ÚZEMNÍ PLÁN MĚSTA BRNA

Textová část Odůvodnění

Kapitola 18 Rozhodnutí o námitkách (včetně odůvodnění)

Svazek Nc8 *(bez osobních údajů)*

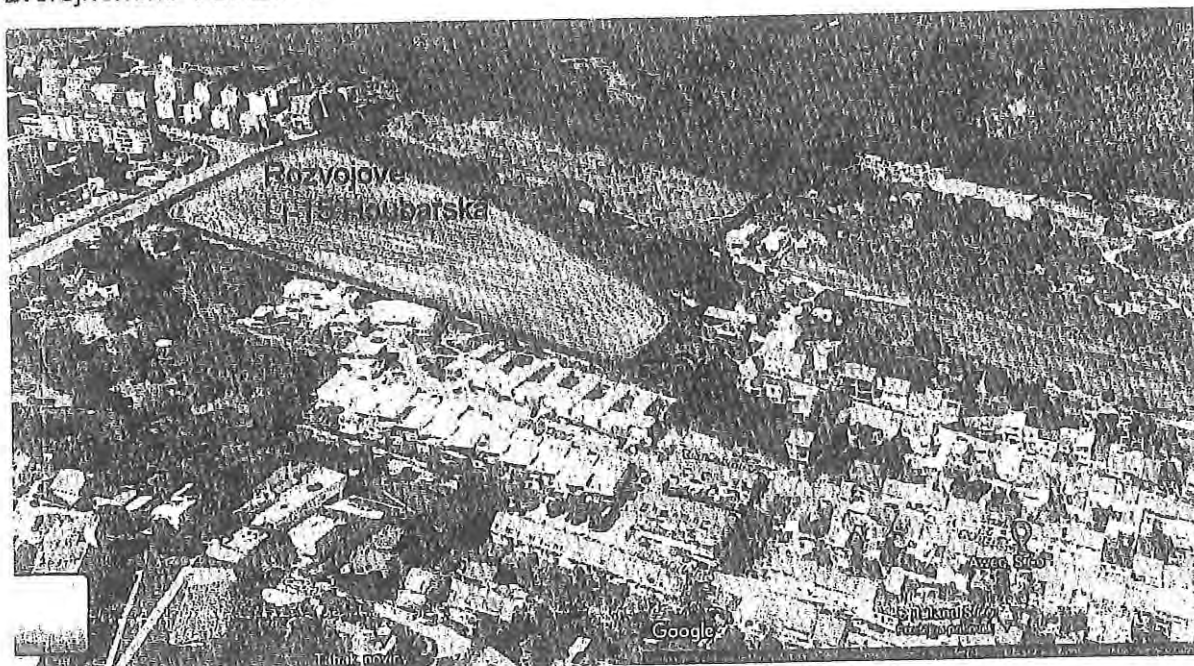
Proto požaduji, aby metodika výpočtu výšky budovy byla založena na běžně užívané praxi, a to výpočtem od nejnižšího bodu přílehlého terénu.

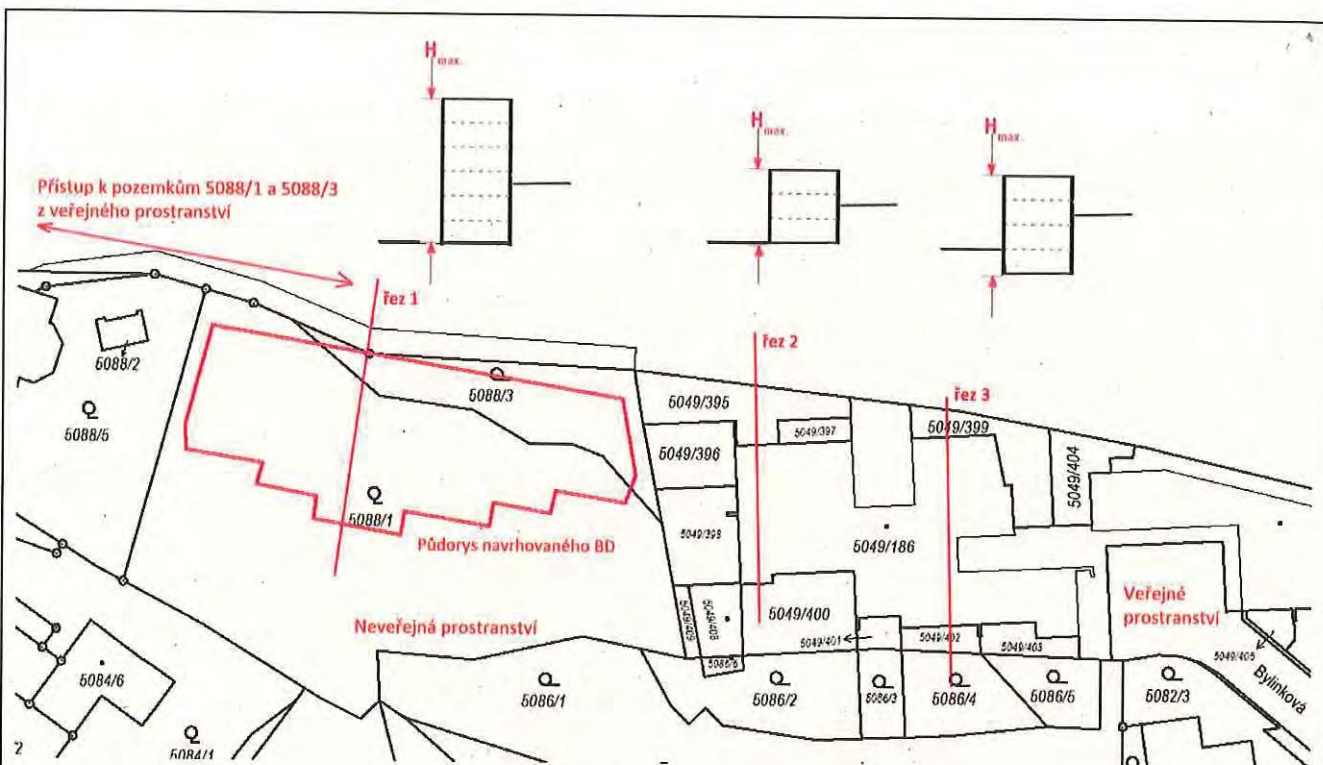
Příkladem může být oblast ulice Chmelnice a Bylinková v Líšni. Poslední nezastavěné pozemky jsou 5088/1 a 5088/3. V upraveném návrhu ÚPmB je v oblasti povoleno B/r2, maximum jsou 3 podlaží (10 m) a jedno ustupující podlaží. Maximální výška budovy se bude počítat z horní hrany údolí, tedy zcela opačně než u stávající výstavby. Rozdílný způsob výpočtu výšky budov z upraveného návrhu ÚPmB umožní realizovat až 6podlažní budovu.

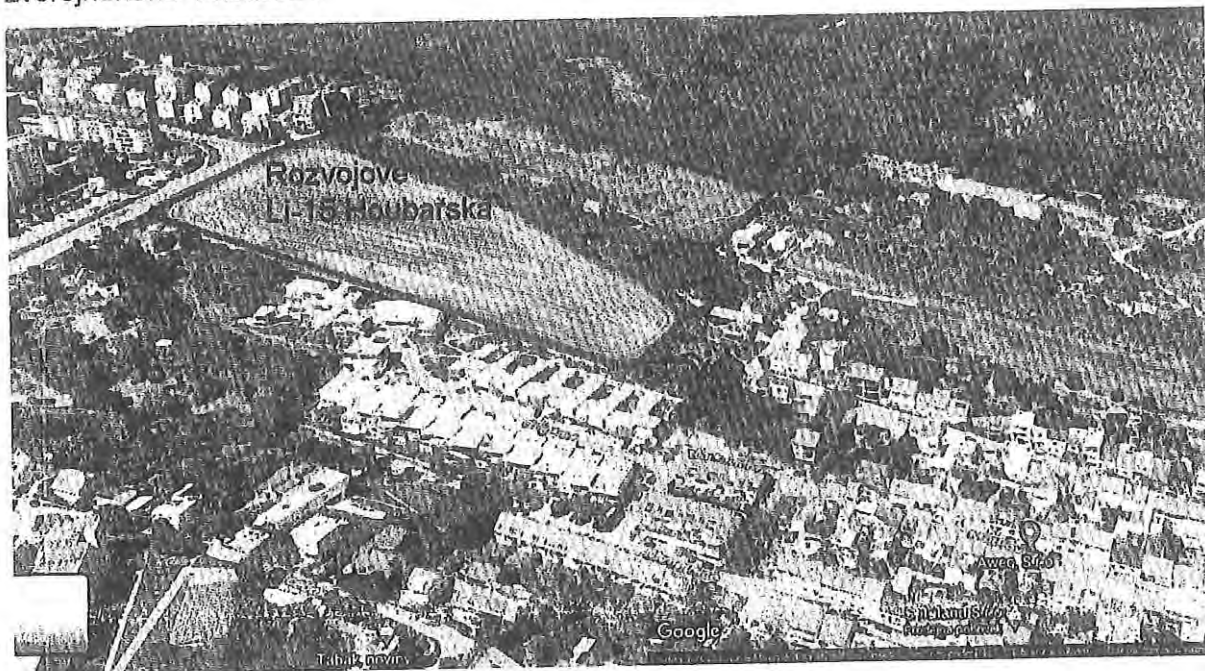
Konkrétně uvádím, že majitelům okolním pozemků, byl majitelem pozemků 5088/1 a 5088/3 představen koncept výstavby bytového domu o 5 podlažích. Viz obrázek níže.

Proto požadují, aby metodika výpočtu výšky budovy byla založena na běžně užívané praxi, a to výpočtem od nejnižšího bodu přilehlého terénu.
